発電用火力設備の技術基準の解釈 第10章 溶接部の
改正案に関連する説明資料

題名：フレキシブルメタルホースに係る溶接部の設計の追加

図 2. 外径 150mm 以上で隅肉溶接の場合の例
(ベローズの隅肉溶接は火技解釈別図第 7 に合致)

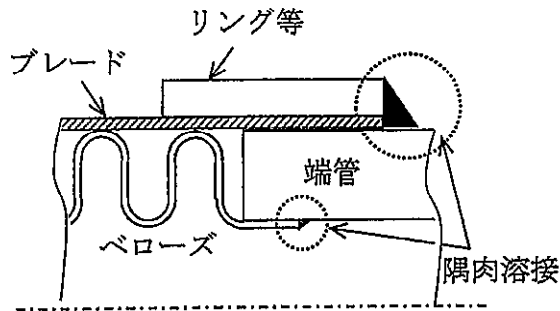
火技解釈では、可とう性を有する管等の溶接部の設計について第 136 条で規定されているが、同条では管又はネックリングにベローズを取り付ける場合の溶接部の設計のみを規定しており、フレキについては溶接部の設計は規定されていない。したがって、例えば外径 150mm 以上のフレキの場合には図 2 のような溶接部の設計によって製造されることがある。

ズの端部付近でブレードや端管、リング等と一体となるような隅肉溶接が行うものもあるが、外径 150mm 以上では、図 2 に示すように、ベローズ部分を隅肉溶接（または差込みの突合せ溶接）で施工し、ブレードやリング等は別に隅肉溶接を行い、技術基準を満足するような設計としているとの回答があった。

このように、小口径の場合は図 3 の製造方法が既に確立されており、かつ、溶接事業者検査の対象ではない。一方で、外径 150mm 以上の場合は技術基準に従った図 2 の設計方法で対応可能である。また、図 2 の設計方法により技術基準適合性を満足することや、ベローズ端部の接合方法はフレキメーカーごとに固有の考え方があり、一般的な仕様として規定することには馴染まないため、火技解釈においてフレキの溶接設計を規定化するニーズは低いのではないかとの回答があった。なお、調査協力を得られたメーカでは、規定化のニーズはなかった。

図 3. 火技解釈に規定のないフレキシ溶接部の設計例
(ベローズのエンド部分で一体の隅肉溶接)

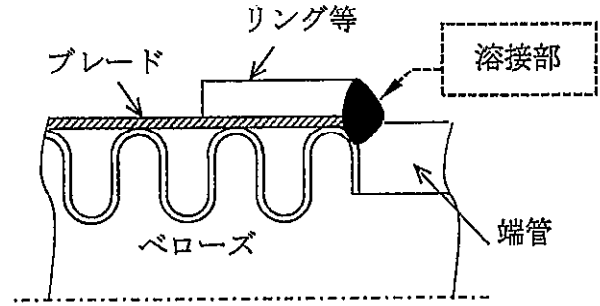
このように、火技解釈ではフレキの溶接部に係る規定がないことから、例えば、設計が確立した既製ユニット設備や輸入品において図 3 のような溶接部の設計となる外径 150mm 以上のフレキが使われている場合には、技術基準適合性の観点から、当該箇所を火技解釈の規定に従った管等に変更して使用するという必ずしも合理的とは言えない実態がある。

その結果、溶接部の設計については、小口径の場合は図 3 に示すように、ベロー

しかし、例えば、輸入品で図 3 のような一体溶接された外径 150mm 以上のフレキを設備に適用する場合は、現行の火技解釈の要求される水準と同等以上であることを証明する必要がある。また、今後、設備や出力がさらに大型化又は高温化することを考慮すると、将来的にはニーズが高まることも考えられる。

図 4 フレキシブルメタルホースに係る溶接部の設計の追加イメージ

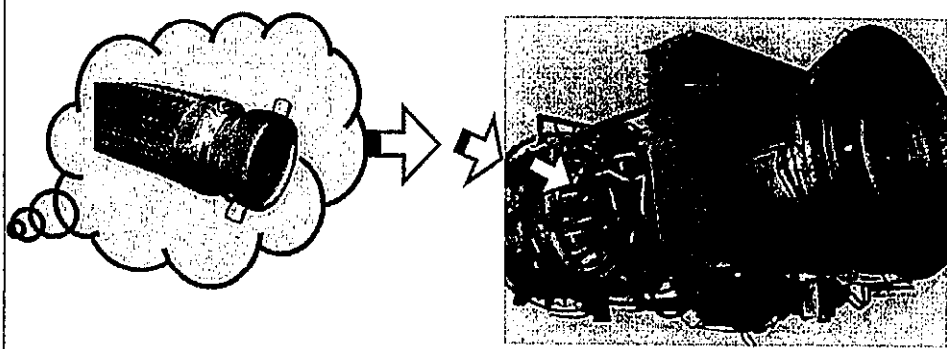
フレキシブルメタルホースに係る溶接部の設計の追加のイメージ	
火技解釈	
現 行 (平成 29 年)	フレキシブルメタルホースに係る溶接部の設計に関する規定は定められていない。
検 討	適用可能とするフレキの種類を限定し、漏えいが生じない設計条件を与えた。また、溶接部の設計を含む、フレキ全体としての構造健全性を確認するための加圧試験条件を定めるとともに、加圧試験の安全性を考慮した試験要件を与えた。
改正案

火技解釈第 136 条（溶接部の設計）にフレキの規定を追加する。併せて、第 149 条において、熱交換器等の容器又は管でガス又は液化ガスを通ずるものにあつては液化ガス設備の規定を適用するとされていることを踏まえ、ガス又は液化ガスを通ずる場合のフレキの規定を第 154 条に追加する。
